Toruń, 17.12.2018 r.

WLiR.271.203.5. 2018.

W związku ze skierowanymi do Zamawiającego zapytaniami, dotyczącymi SIWZ do przetargu nieograniczonego na zadanie pn: „ **Zielona brama gotyckiej starówki – zagospodarowanie i odnowa terenów zieleni w Toruniu.** ”, udzielamy zgodnie z ustawą – Prawo Zamówień Publicznych wyjaśnień:

W załączeniu rys. do wniosku na wycinkę drzew i krzewów

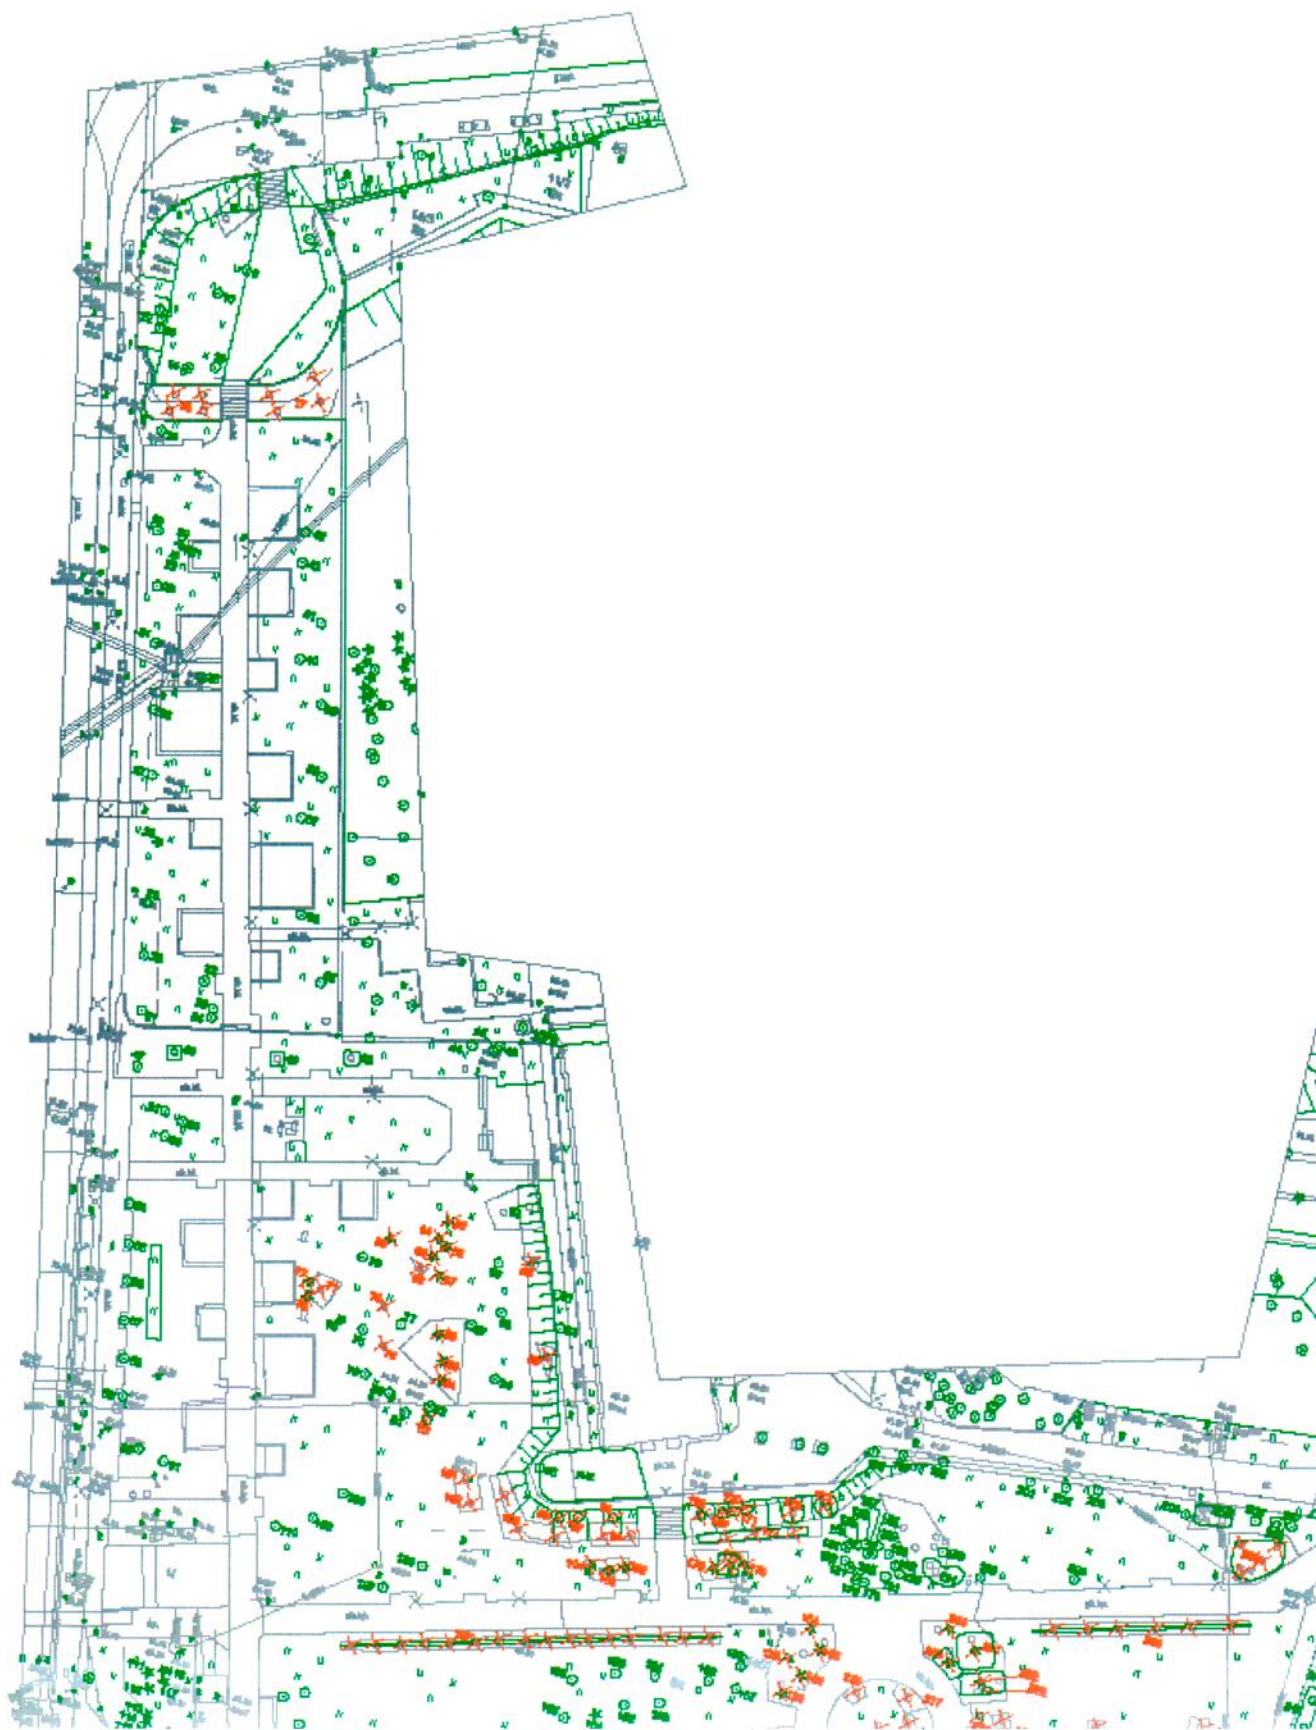
Prosimy o wskazanie ilości oraz wymiarów drzew i krzewów przeznaczonych do usunięcia dla cz. I zadania .

3. Nazwa gatunku drzew oraz obwody ich pni, mierzone na wysokości 130 cm od ziemi:
 - gdy na tej wysokości drzewo:
 - posiada kilka pni – obwód każdego z tych pni,
 - nie posiada pnia – obwód pnia bezpośrednio poniżej korony drzewa,
 - nr 62 gatunek drzewa żywotnik zachodni obwód pnia 106,77cm
 - nr 64 gatunek drzewa żywotnik zachodni obwód pnia 39,55cm
 - nr 66 gatunek drzewa żywotnik zachodni obwód pnia 46,54cm
 - nr 67 gatunek drzewa żywotnik zachodni obwód pnia 38,49cm
 - nr 84 gatunek drzewa żywotnik zachodni obwód pnia 85cm
 - nr 86 gatunek drzewa żywotnik zachodni obwód pnia 71cm
 - nr 96 gatunek drzewa topola czarna 'Italica' obwód pnia 242 cm;
 - nr 97 gatunek drzewa topola czarna 'Italica' obwód pnia 121 cm;
 - nr 98 gatunek drzewa topola czarna 'Italica' obwód pnia 184cm;
